泊発電所 3号炉 重大事故等対策の有効性評価

(審査会合における指摘事項回答)

令和5年5月25日
北海道電力株式会社

審査会合での指摘事項に対する回答

図 評価モデルの概念図

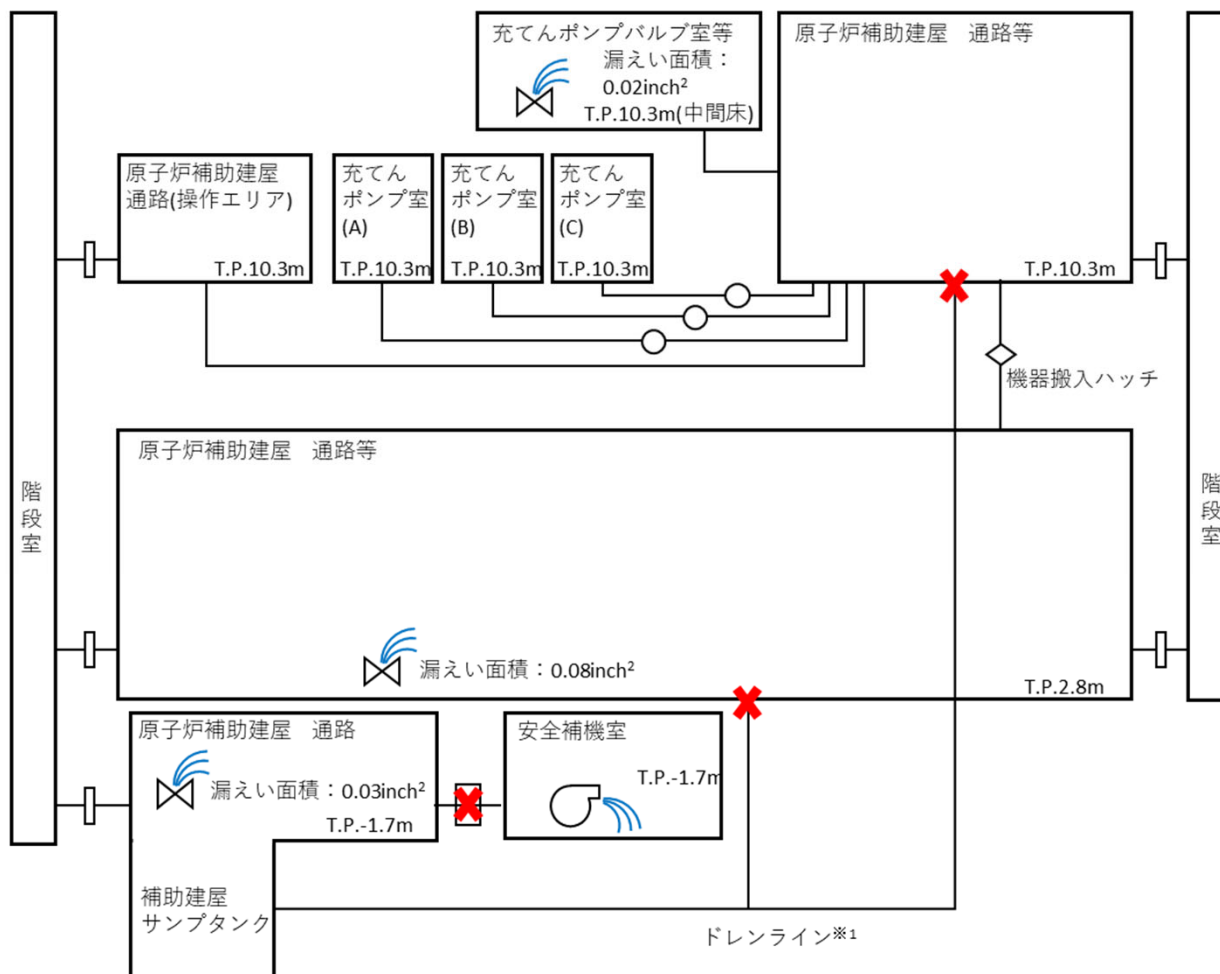
ツインパワー弁の操作場所の温度影響評価について、最新の審査実績を踏まえて、階段等の伝搬経路を含めた評価条件及び条件設定の考え方を網羅的に示した上で説明すること。

「T.P.10.3m 中間床充てんポンプバルブ室」については、「区画扉(閉)(中略)を鑑みると、操作場所への蒸気流入及びその影響は殆どない」とし、検討対象から外しているが、蒸気の漏えいの懸念があるのであれば当該区画を含めて評価を行い、説明すること。

- 泊3号炉では、簡易的な手法でツインパワー弁の操作場所の雰囲気温度の評価を行い妥当性を示していた。
- しかしながら、先行実績を踏まえ、蒸気の発生場所及び流入経路を網羅的に整理したうえで精緻に解析評価することとし、具体的にはGOTHICによる解析評価を行った。
- 解析にあたっては、T.P.10.3m 中間床充てんポンプバルブ室を含めた蒸気の発生場所および階段等、蒸気の伝搬経路及び原子炉建物壁から環境への放熱等の条件を網羅的に整理した。整理結果を次ページの表に示す。
- 整理結果を踏まえ解析モデルを作成した。このモデルの概要を次々ページの図に示す。
- 評価の結果、ツインパワー弁操作場所の雰囲気温度は初期温度40℃に対して約5℃の上昇にとどまり、操作に影響がないことを再度確認した。

図 ツインパワー弁操作場所 断面イメージ図

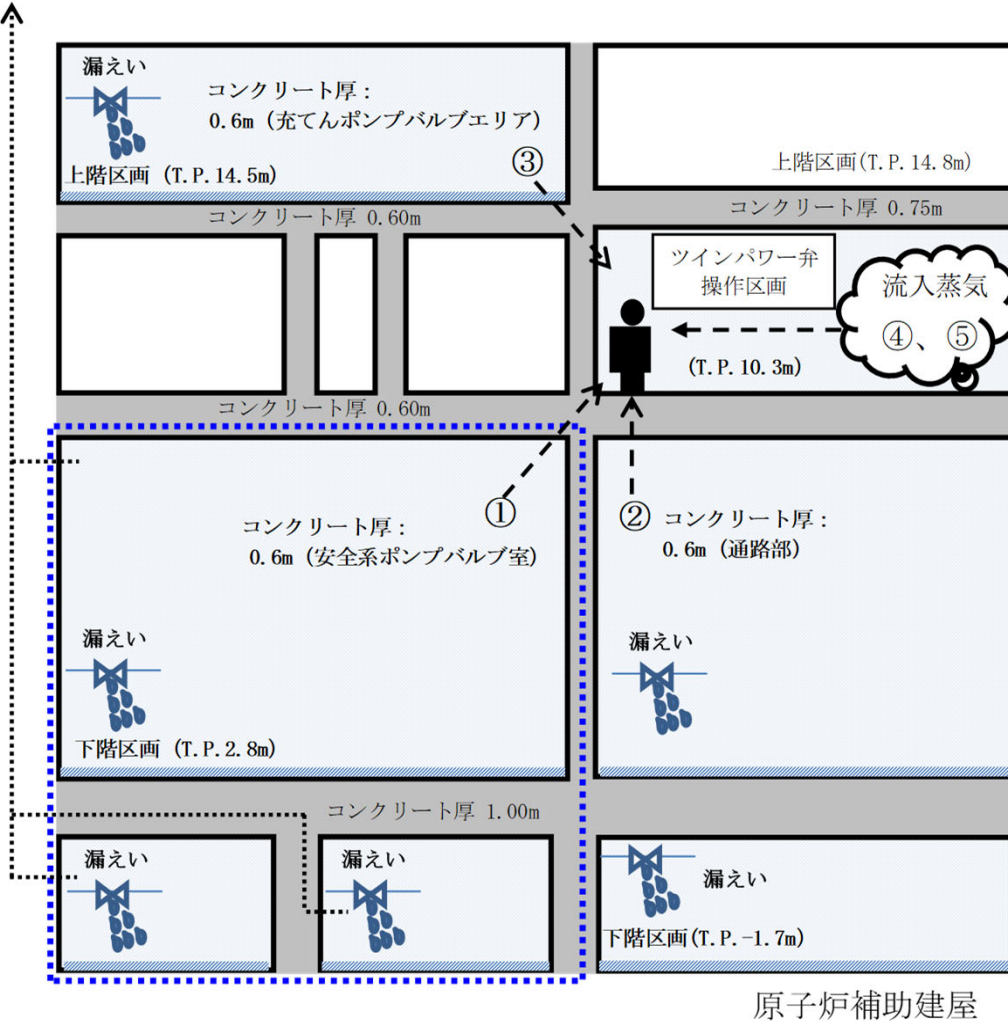
【指摘事項】(第1124回審査会合(令和5年3月16日)「格納容器バイパス(IS-LOCA)」) 230316-3
ISLOCA時に蒸気が操作場所に流入する可能性がある場合には、作業員の内部被ばくの影響を説明すること。
なお、島根2号炉の場合は、現場に向かう作業員に放射線防護具(酸素呼吸器)を装備することになっている。

- ISLOCA時のツインパワー弁の操作場所には少量の蒸気が流入する可能性があることから、GOTHIC解析で得られた蒸気流入量を用いて、放射線防護具(全面マスク又は電動ファン付きマスク)無しの条件で作業員の被ばく評価を実施した。
- 評価した結果、操作場所における流入蒸気からの線量率は外部被ばく分が約0.3mSv/h、内部被ばく分が約10.7mSv/hとなった。
- ツインパワー弁の閉操作は、駆動用空気ポンペをツインパワー弁への空気供給配管に接続することで、ツインパワー弁の操作箱の操作スイッチにより遠隔操作が可能となり、容易に操作できる。この操作に要する時間は余裕を含め15分であるため、運転員の受ける線量は約7.3mSvとなり、流入蒸気による影響は約2.8mSvの増加にとどまった。
- 被ばく評価は放射線防護具(全面マスク又は電動ファン付きマスク)無しの条件で実施したが、ISLOCA等の内部被ばくの恐れがある場合には、放射線防護具(全面マスク又は電動ファン付きマスク)を装備する運用としている。

- ツインパワー弁操作場所に流入する蒸気からの外部被ばく及び内部被ばくを追加で考慮
- 追加分の被ばく線量は約2.8mSvであるが、作業員の安全を考え、放射線防護具（全面マスク又は電動ファン付きマスク）を装備することとする。

指摘事項 230228-6 (2 / 4)

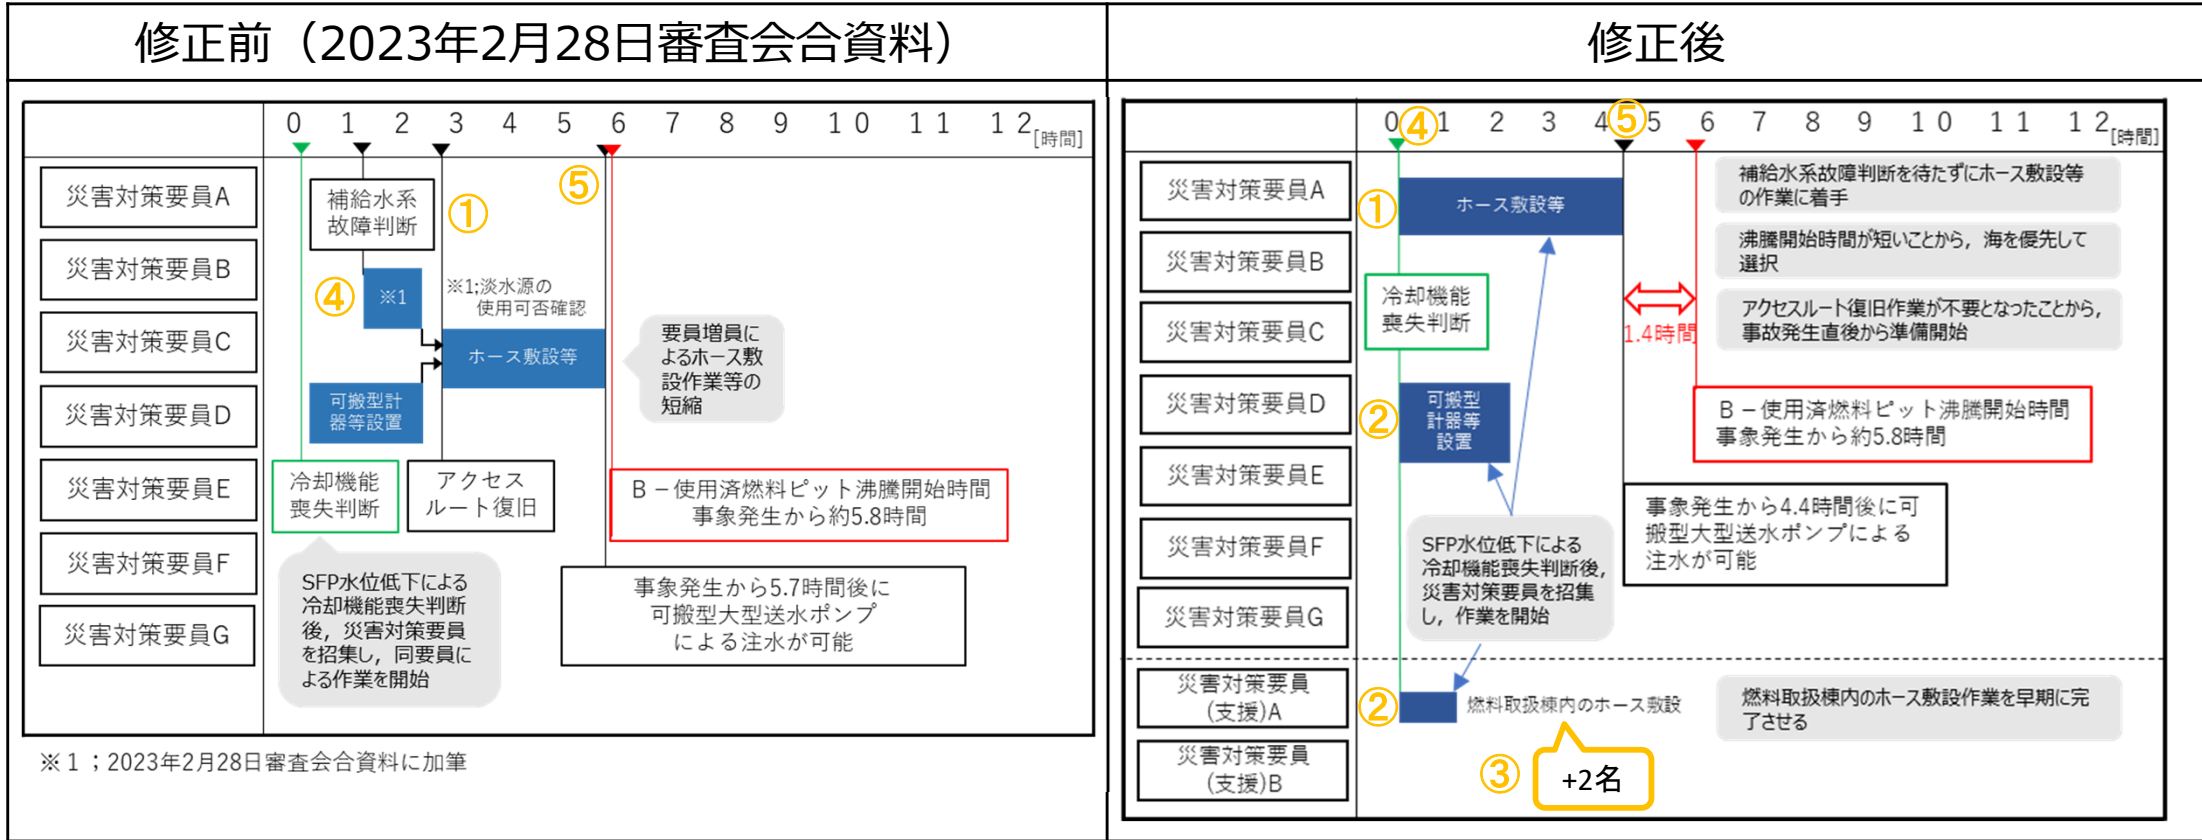
想定事故1では注水準備完了が5.7時間に対して100℃到達が6.6時間、想定事故2では注水準備完了が5.7時間に対して100℃到達が5.8時間となっている。柏崎刈羽6、7号炉の適合性審査において得られた技術的知見を踏まえ、沸騰状態となる前に注水準備を完了する方針としているが、余裕時間が少ないため、地震起因のスロッシング等を踏まえても注水準備完了時間が妥当なものであるかどうかを検討し説明すること。

- 有効性評価「想定事故1」及び「想定事故2」における使用済燃料ピット水が100℃に到達する時間に対しては、片ピットのみで評価する等の保守的な評価に基づく時間であるとともに、可搬型大型送水ポンプ車による海水注水準備完了時間は訓練実績に余裕を見た想定時間を保守的に設定した時間であることから、余裕時間は少ないもののスロッシング等を踏まえても妥当であると考えていた。
- 先行審査実績を踏まえると、使用済燃料ピット水が100℃に到達する時間に対する注水準備完了時間に更なる余裕の確保が必要であると認識し、以下の対応を実施することとした。その結果、想定事故1における余裕時間は、これまでの約0.9時間から約2.2時間に、また、想定事故2における余裕時間は、これまでの約0.1時間から約1.4時間になった。
 - 泊3号炉は、先行プラントと比較し、使用済燃料ピット水が100℃に到達するまでの時間が短いことから、使用済燃料ピット補給水系故障判断を待たず、災害対策要員により可搬型大型送水ポンプ車等の準備を開始する。
 - 上記準備と並行して、運転員にて常設設備による淡水の注水準備を行い、これらの手段が使用できない場合に可搬型大型送水ポンプ車により海水を注水する。
 - アクセスルート復旧作業を想定していた51m倉庫・車庫エリアからのアクセスルートについて、道路の拡幅を行うことにより周辺斜面の崩壊を考慮しても可搬型設備の運搬に必要な道路幅を確保し、アクセスルート復旧作業を不要としたことから、手順着手の判断後、速やかに注水準備を開始する。
 - 使用済燃料ピット水温が可能な限り低い状況で燃料取扱棟内のホース敷設作業を完了できるよう、災害対策要員(支援)^{※1}2名を増員した。

• 上記のタイムチャートは、使用済燃料ピット水が100℃に到達する時間が短い想定事故 2 を示す。

- ① 使用済燃料ピット補給水系故障判断を待たずにホース敷設等（可搬型大型送水ポンプ車の準備を含む）の作業に着手する。
- ② 燃料取扱棟内において、可搬型計器等の設置とホース敷設等の注水準備を上記作業と並行で行う。
- ③ 燃料取扱棟内のホース敷設作業は、増員した災害対策要員(支援) 2 名により実施し、ホース敷設等（可搬型大型送水ポンプ車の準備を含む）の作業と並行して行うことで、注水準備にかかる時間を短縮する。なお、当該作業は、事象発生から 1 時間 15 分後に完了する。
- ④ 可搬型大型送水ポンプ車の水源は海を優先して使用する手順とすることで、淡水源の使用可否の確認や水源選択に係る時間のロスを減らし、使用済燃料ピット冷却機能喪失判断直後から注水準備を開始する。
- ⑤ ホース敷設等（可搬型大型送水ポンプ車の準備を含む）の要員が 7 名から 3 名となるため当該作業の準備時間は延びるが、他の作業を並行して実施する等の見直しにより、合計時間は短縮され事象発生から 4.4 時間後に注水準備が完了する。

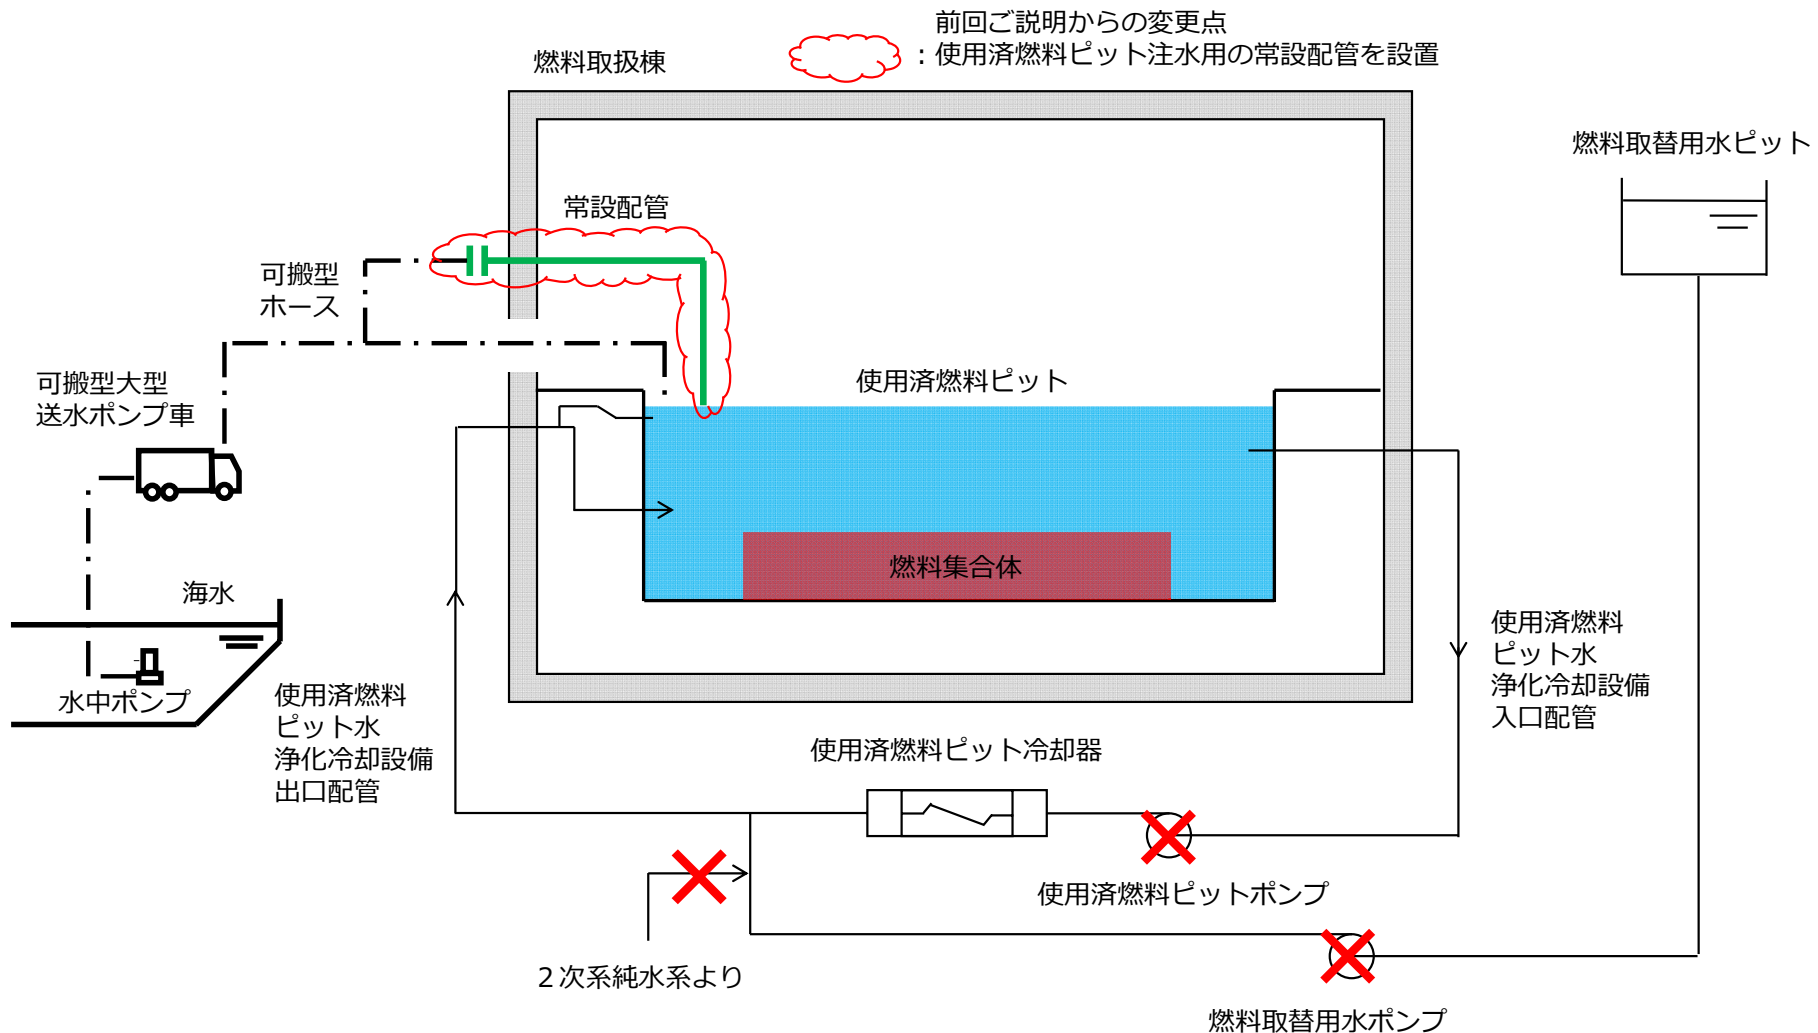
事象発生3時間以降に必要な参集要員2名に対して、発電所構外から参集可能な要員が2名としていることについて、先行審査実績を踏まえて不測の事態も考慮し、必要な要員の評価の妥当性を検討し説明すること。東海第二の場合は、「事象発生2時間以降に必要な参集要員は2名であり、発電所構外から2時間以内に参集可能な要員の72名で確保可能である。」としている。

- 泊3号炉では、常設代替交流電源設備である代替非常用発電機への燃料補給が必要となる時間が約6時間であり、ある程度時間余裕があることから、参集要員にて燃料補給要員を確保する方針としていた。
- 燃料補給活動にあたっては、当初、屋外のアクセスルートの復旧(2時間40分)を想定する必要があり、この時間は燃料補給活動ができない待機時間となるため、この時間内に十分余裕を持って参集可能な宮丘地区に専属要員2名を配置することで、燃料補給活動に支障がないと判断したものである。
- しかしながら、非常時の構外からの参集には外部要因等による不確実性を想定することも必要であると改めて認識し、より確実な対応が求められる燃料補給要員は、参集させるよりも常駐化する方が妥当であると判断したことから、先行審査実績も踏まえ、燃料補給活動に必要な要員2名を発電所内に常時確保する方針とする。なお、燃料補給要員を発電所内に常時確保する体制については、女川2号炉と同様である。

- ・燃料補給を行う災害対策要員 2 名を発電所内に常駐する要員として確保する。

＜燃料タンク(SA)の概要図＞

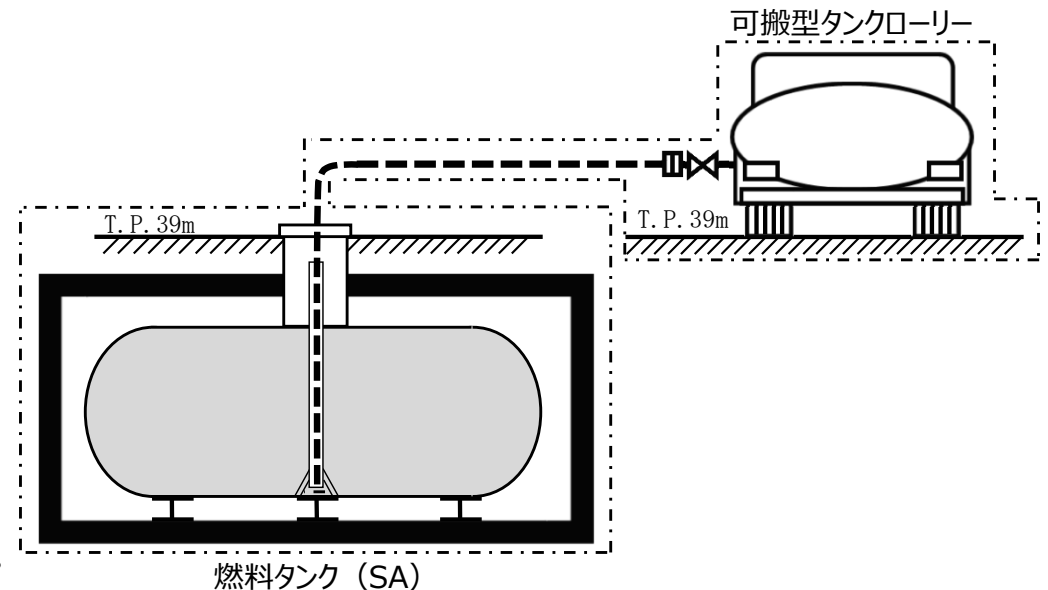
可搬型大型送水ポンプ車の燃料評価を間欠運転にしていることについて、先行審査実績を踏まえ、発電所内に保有している燃料が十分あることを説明すること。島根2号炉の場合は、燃料プールスプレイ系(可搬型スプレイノズル)による燃料プールへの注水に係る燃料評価について、保守的に事象発生直後からの大容量送水車の運転を想定し、7日間の運転継続に必要な軽油量を評価している。

- 先行審査実績を踏まえ、以下の通り評価を見直す。
 - 可搬型大型送水ポンプ車による使用済燃料ピットへの海水注水に係る燃料評価について、間欠運転から連続運転かつ100%負荷時を想定した評価とする。(変更内容①)
 - 緊急時対策所への電源供給に係る燃料評価について、緊急時対策所用発電機の負荷を、実際の想定負荷運転から100%出力とする評価とする。(変更内容②)
- 上記に加えて、ディーゼル発電機(最大負荷(100%出力))による電源供給燃料消費量を考慮しても、発電所内に保有している燃料に余裕を有するよう、50kL程度の燃料タンク(SA)を新規に設置する。(変更内容③)
